Bilag 9

Supplerende høring Tillæg 1 til Lokalplan Nuuks Plads Metrostationsplads Foreslåede ændringer efter den offentlige høring

Som følge af den offentlige høring foreslås en række ændringer.

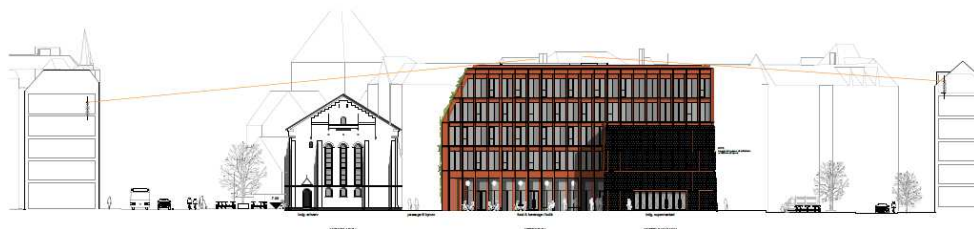
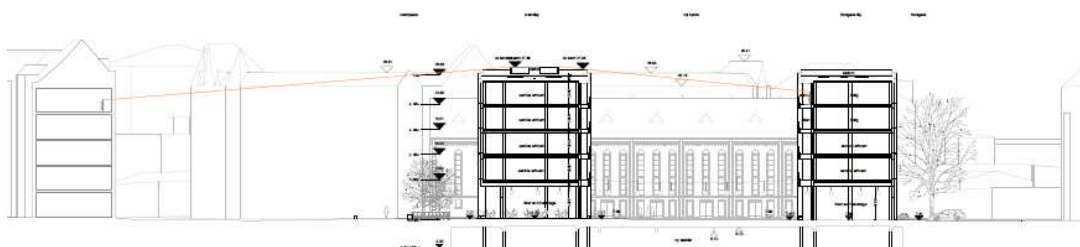
Bygherre ønsker et felt for placering af port. Porten ønskes flyttet væk fra Koppels bygning. Et felt fremfor en eksakt placering skaber større fleksibilitet. Portens bredde ønskes angivet til min. 1,4 m.

Forvaltningen medgiver, at et felt fremfor en eksakt placering (det skraverede felt) skaber større fleksibilitet.

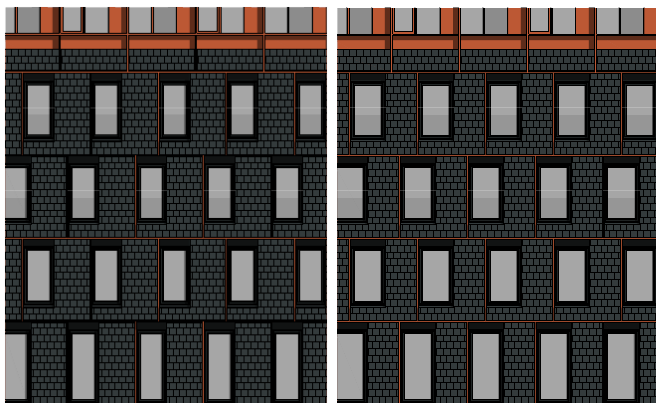
Bygherre ønsker større åbenhed i stueetagens facade mod byrum (facade h på lokalplantegning 6a) i modulets fulde bredde i 1-2 etage (dobbelthøj) på i alt 13,5 m, hver etage for sig.

Bygherre ønsker også, at min. bredde ændres for sideindgang til supermarkedet fra 4 m til 4,5 m, så det går op med modulmålet på 2x2,25 m.

Forvaltningen vurderer, at forslaget om de større åbninger i stueetagen mod byrummet vil skabe en bedre sammenhæng mellem byrummet og bygningens funktioner i de to etager. Med de større vinduesfelter fremfor mange små felter fremhæves massiviteten. Forslaget om en mindre justering af bredde for sideindgang til supermarked, forekommer indlysende, så der muliggøres at indgangspartiet passer med modulmålet. Følgende ændringer foreslås:

- § 7, stk. 1. Bevaringsværdig bebyggelse
j) "...Langs facade h kan huller til vinduer, døre og franske altaner være **Dog kan der mod byrum på 1. etage (stueetage) og 2. etage laves større huller i modulets bredde, i alt maks. 13,5 m hver etage for sig.** Langs facade h kan der mod facadestykket mod metroforpladsen laves et større hul i stueetagen på maks. ~~4,0 m~~ **4,5 m** i bredden, der skal være trukket min. 1,6 m væk fra hjørnet."
- Redegørelse
-Redegørelsen konsekvensrettessom følge af ændringen.

Tegning 1 · Områdeafgrænsning

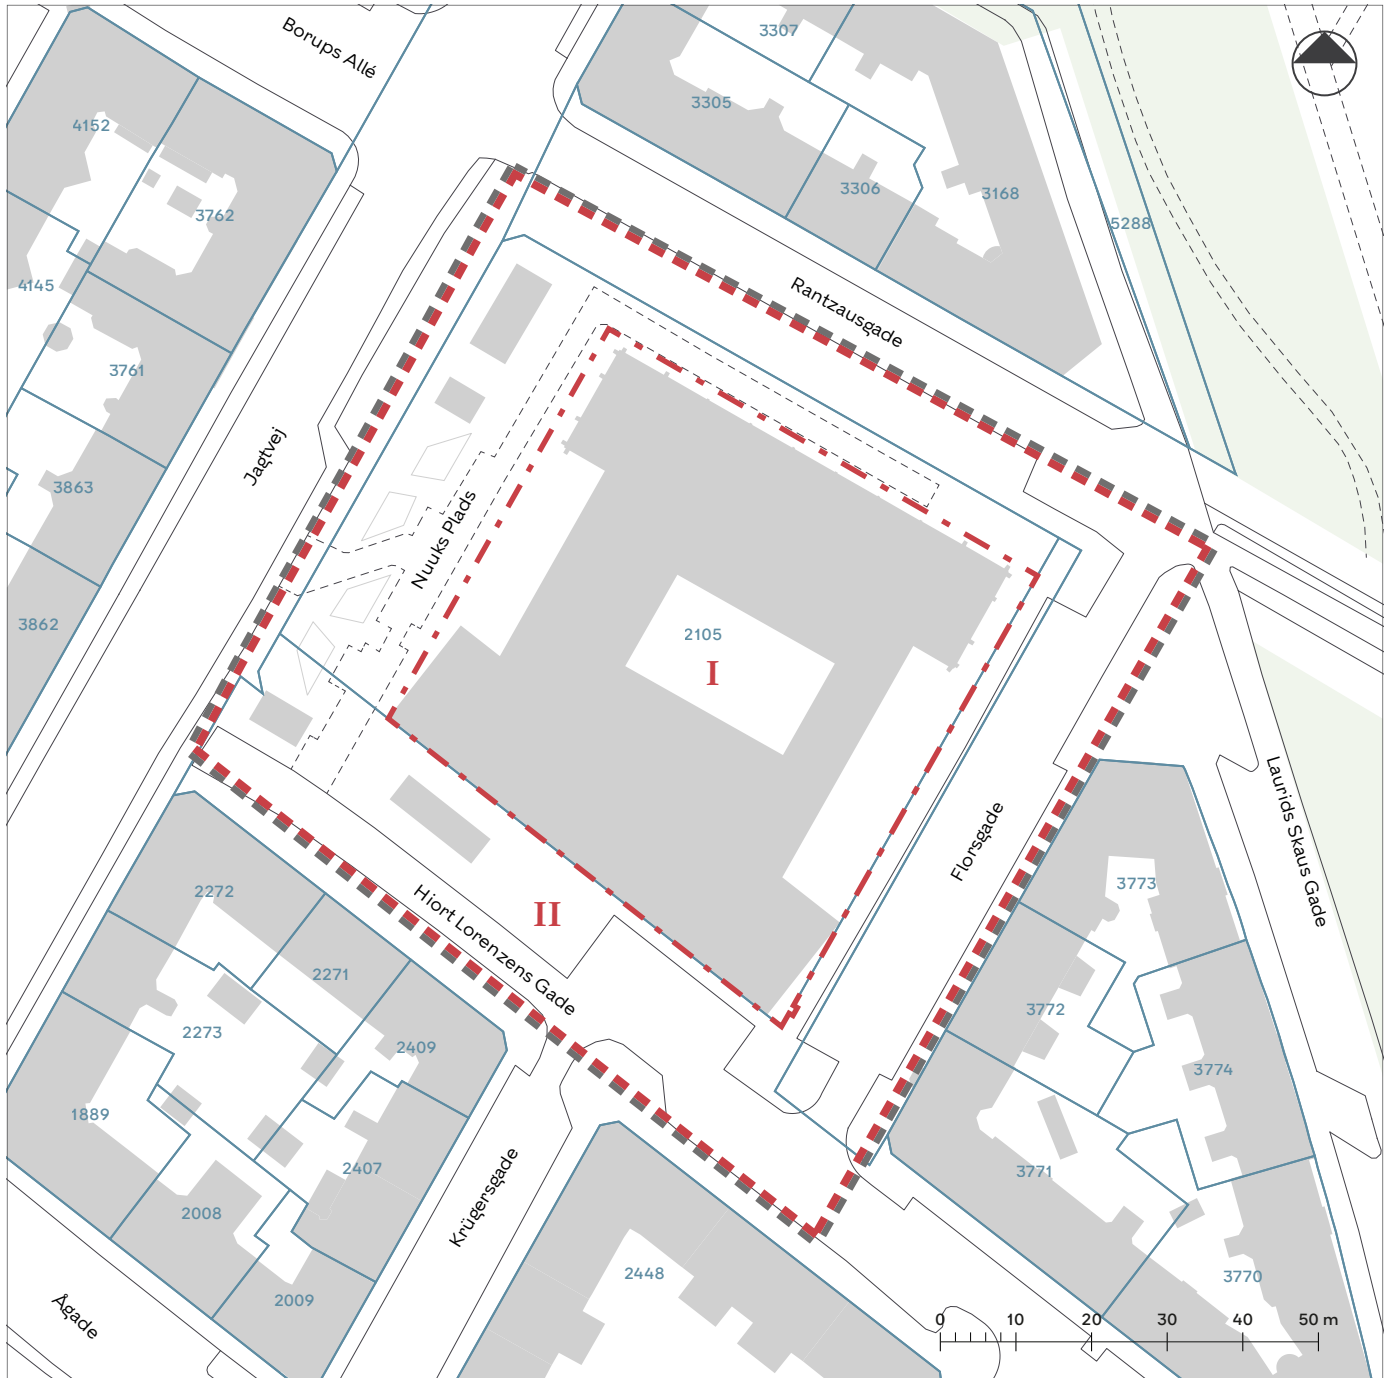
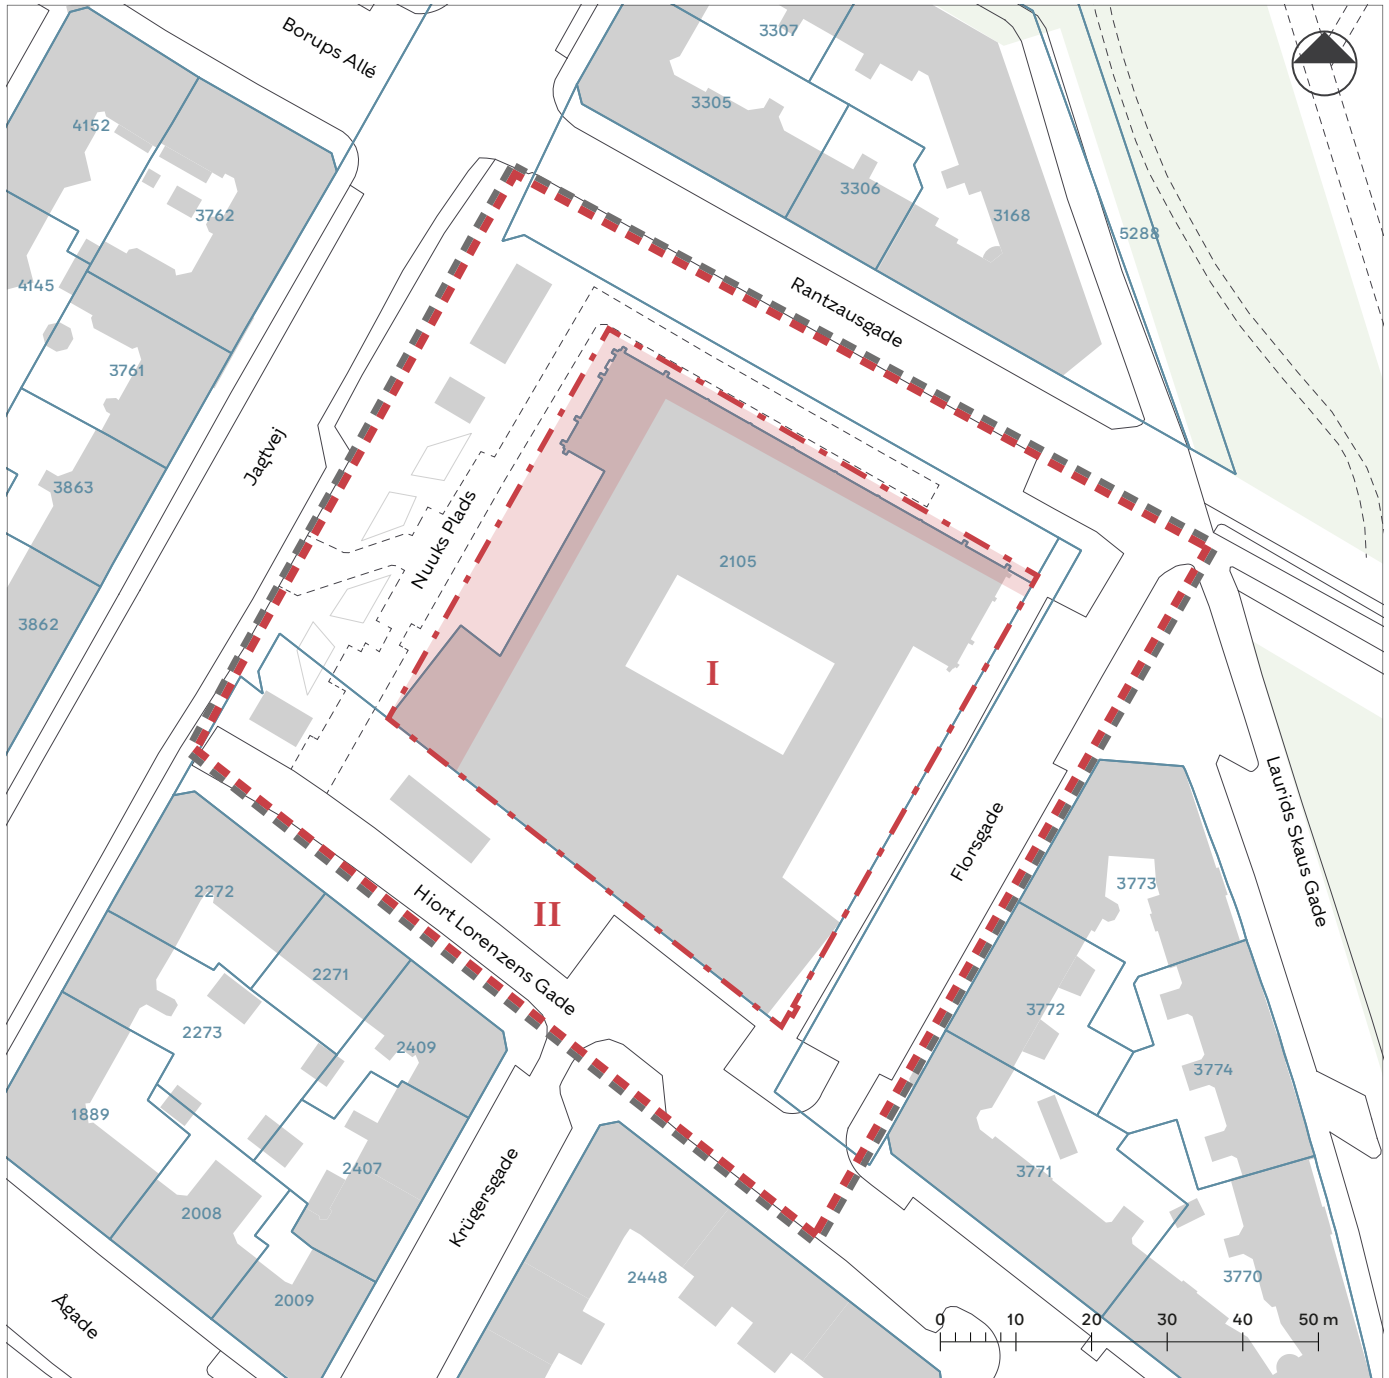
Forvaltningen er blevet opmærksom på, at der er gennemført matrikulære ændringer af matr.nr. 2105 mod metrostationspladsen. Ændringer fremgår af tegning 1 - Områdeafgrænsning, hvor ændringen er markeret. På tegning 3 er vejlinjen ændret. Ændringen er konsekvensrettet på øvrige tegninger. § 4, stk. 1. Vejlinjer justeres som anført: ~~Mod Jagtvej, Rantzausgade, Florsgade og Hiort Lorezens Gade opretholdes de eksisterende vejlinjer, jf. tegning 3.~~

Tegning 2a · Anvendelse i stueetagen (1. etage)

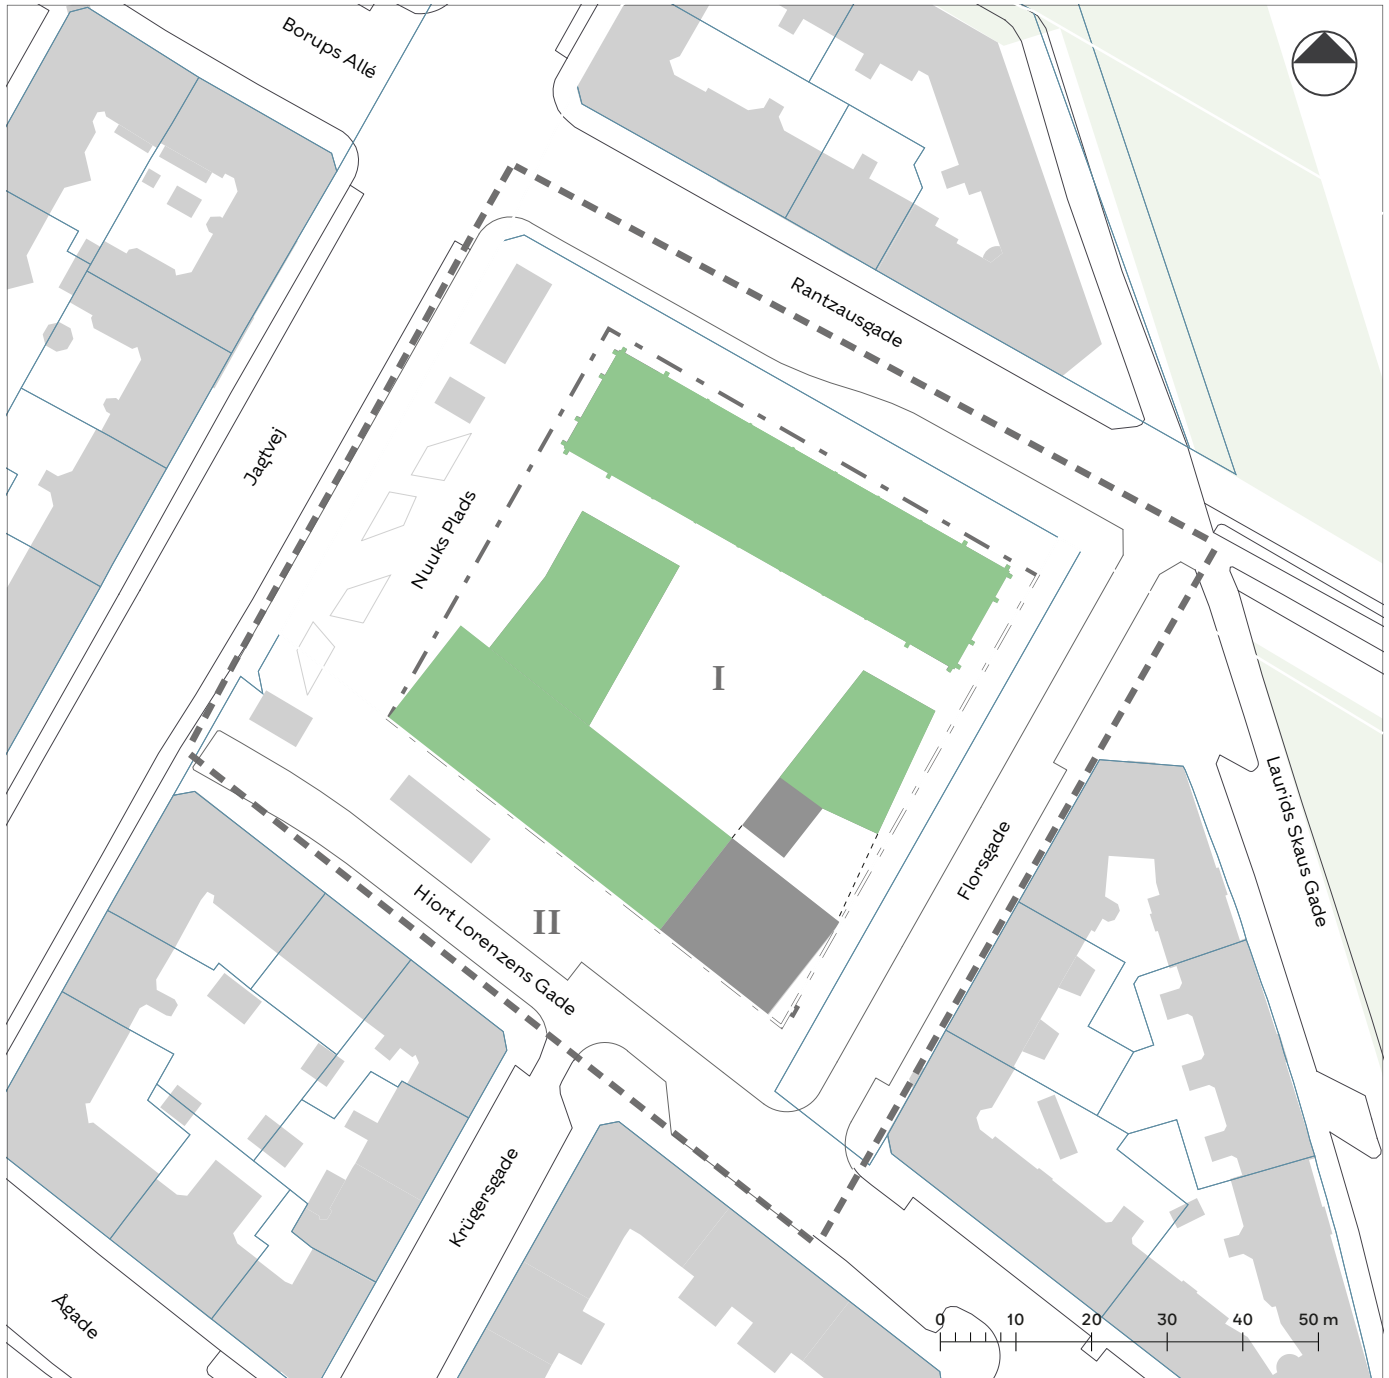
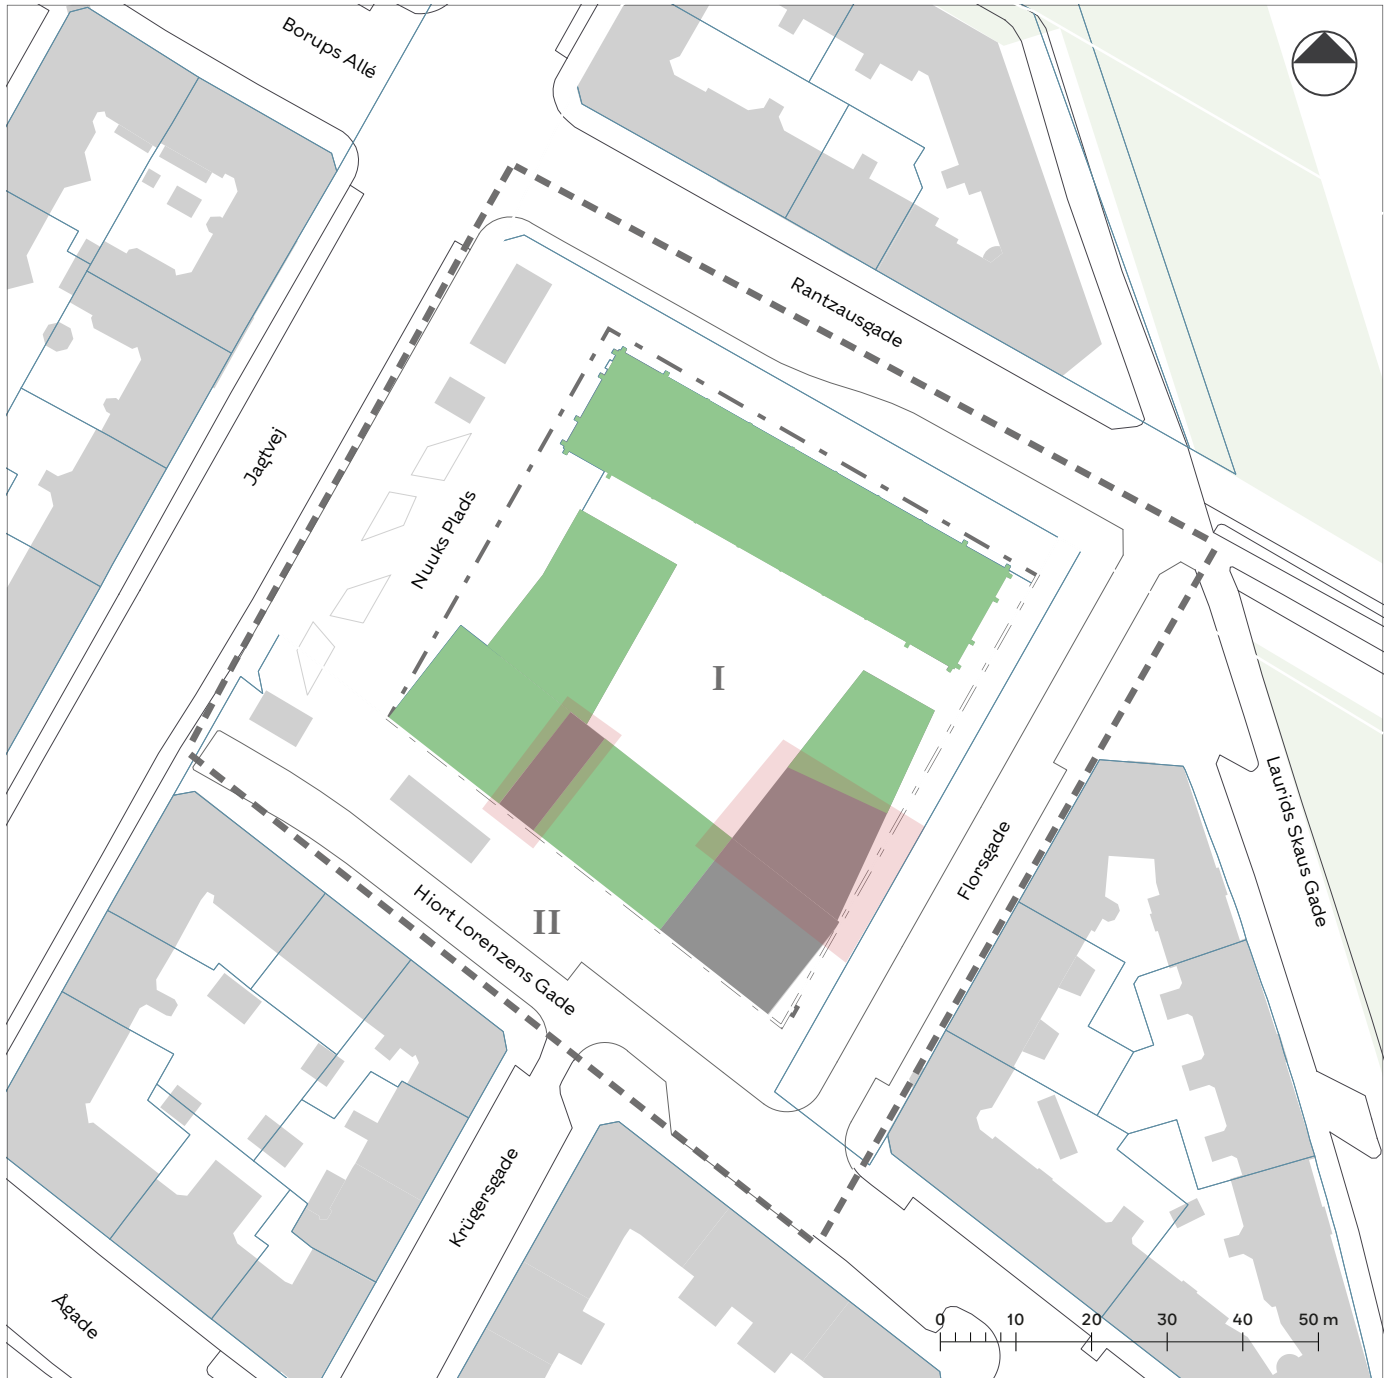
- Lokalplantegninger tilrettes
Tegning 2a - Anvendelse i stueetagen (1. etage)
-Markeringer for publikumsorienterede erhverv justeres.
- § 7, stk.1. Bevaringsværdig bebyggelse

- § 6, stk. 2. Bebyggelsens placering
c) "Porte og passager skal placeres, som vist på tegning 5c. **Portrum skal have en bredde på min. 1,4 m i lige linje. Der må ikke være barrierer som cykelstativer og andet mellem Florsgade og det indre byrum.**"
- Lokalplantegninger tilrettes
Tegning 2a - Anvendelse.
-Markering af gråt felt for anden anvendelse udvides.
Tegning 5c - Porte og passager og Tegning 6a - Ydre fremtræden
-Der angives et felt.
- Redegørelsen
-Konsekvensrettes bl.a. illustrationsplan og vignet af trafikforhold (se ovenfor pkt. 'Bilparkering')
